Váš dopis zn.: elektronické podání
Ze dne: 28.07.2020
Naše zna ka: RSTM/20200728-001/ES

Vyjád ení k existenci sítí
provozovaných spole ností
Veolia Energie R, a.s.

Název akce:	Rekonstrukce sportovní haly UP v Olomouci	
Lokaliza ní údaje:	Okres:	Olomouc
	Obec:	Olomouc
	Název k.ú.:	Hej ín
Zájmové území:	Vymezeno v situaci uvedené v p íloze	
Kontaktní osoba:		
Kontaktní údaje: tel., e-mail	777917127, tereza.vlckova@technico.cz	
Platnost vyjád ení:	1 rok ode dne vyhotovení 28.07.2020

Příloha .1

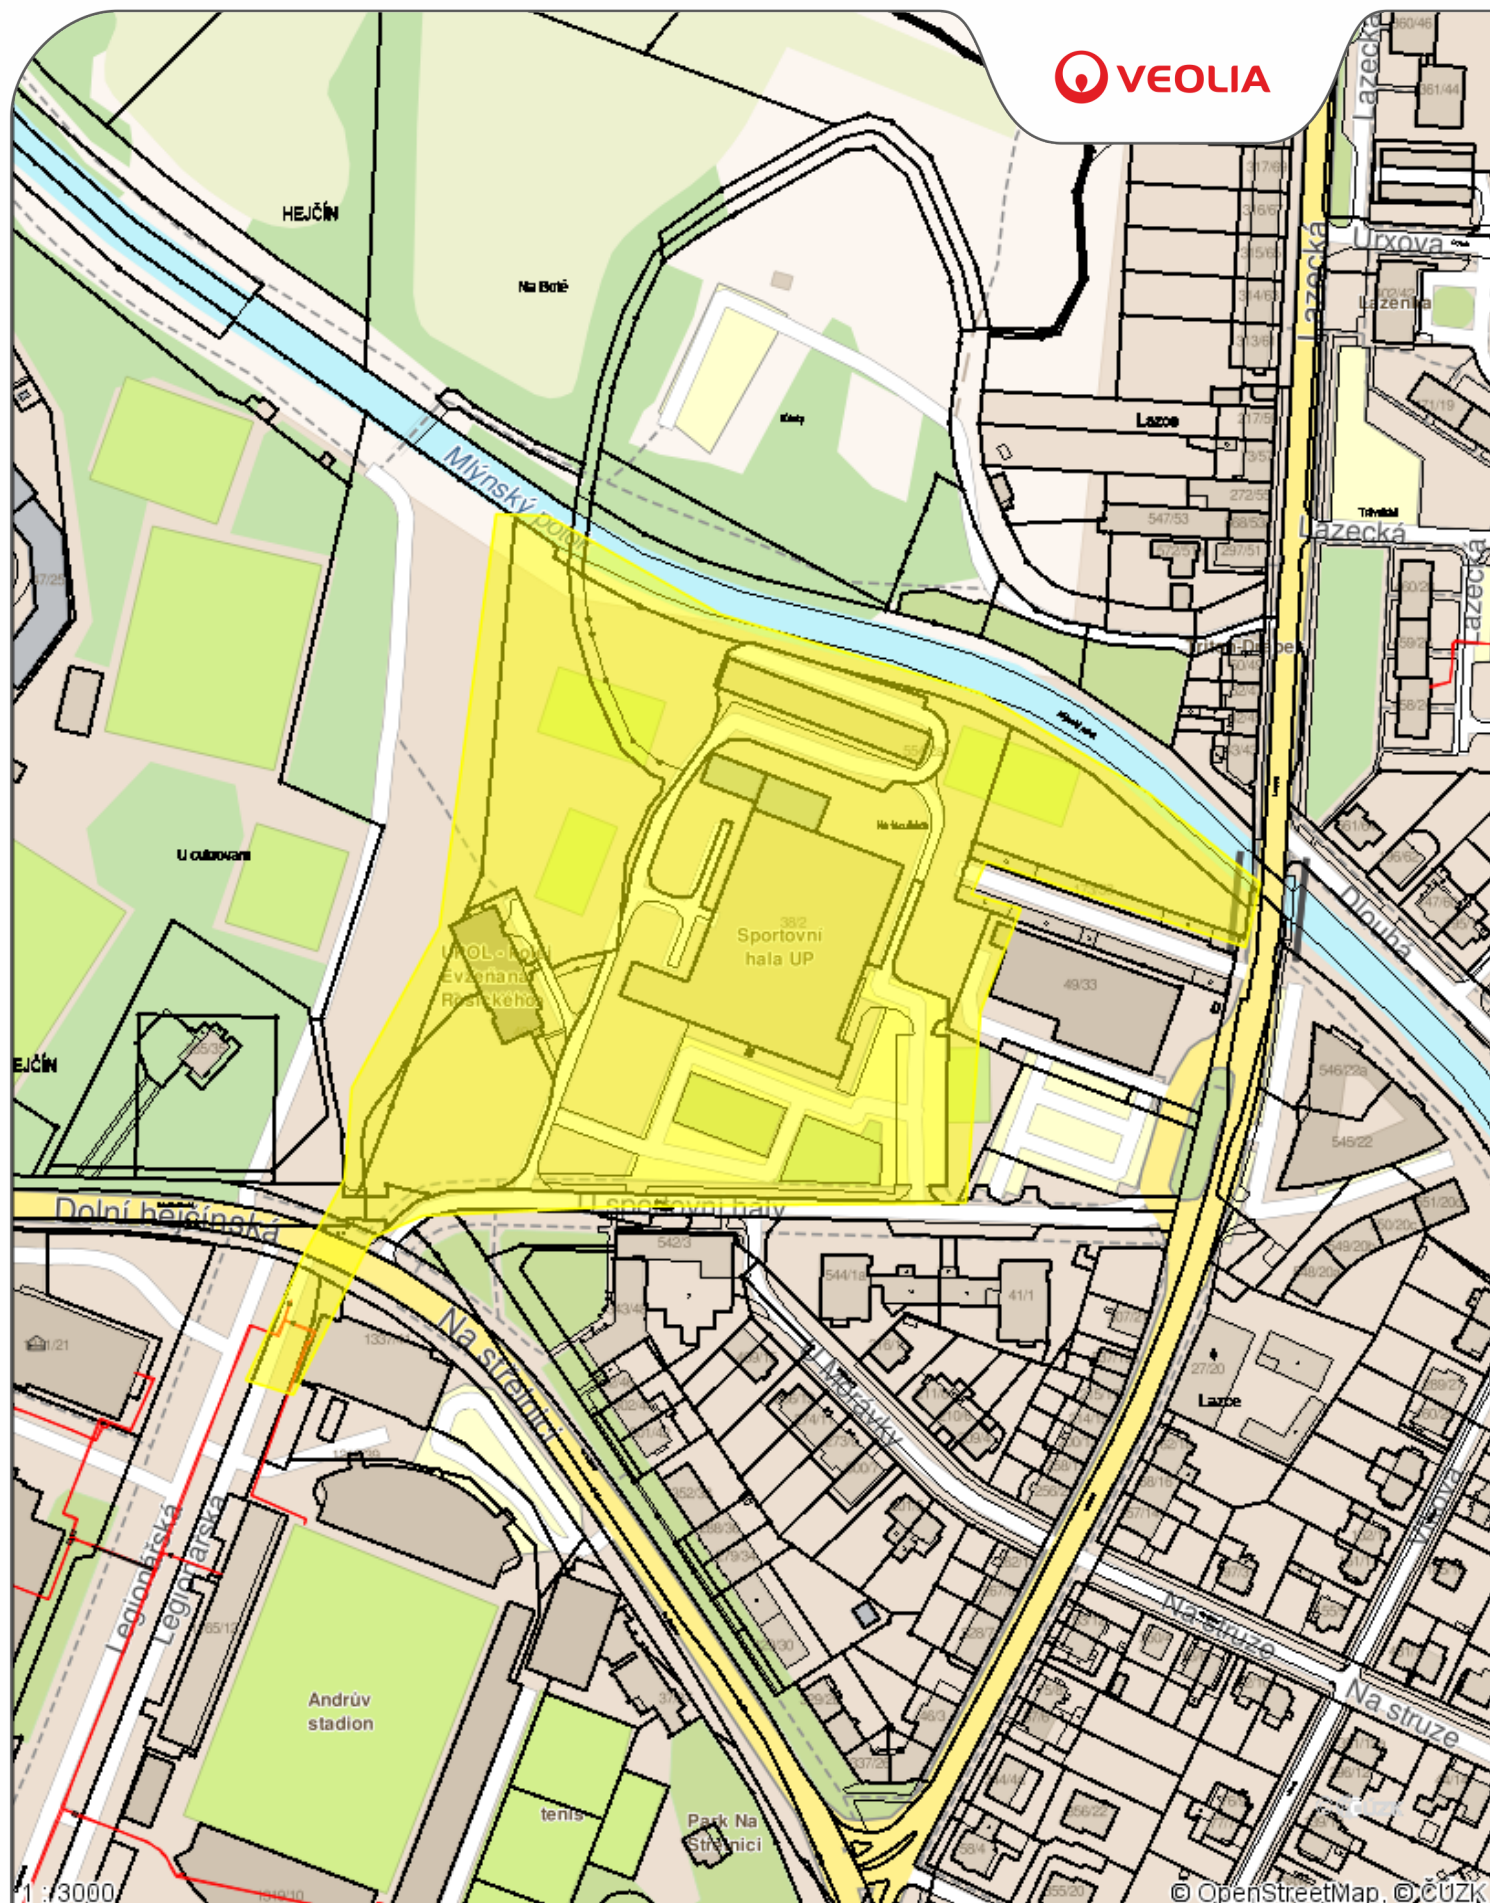
Ve Vámi vyzna eném zájmovém území

dojde k dot ení

za ízení ve správ Veolia Energie R, a.s., Region St ední Morava, závod ZDS

Podzemní vedení tepelných sítí
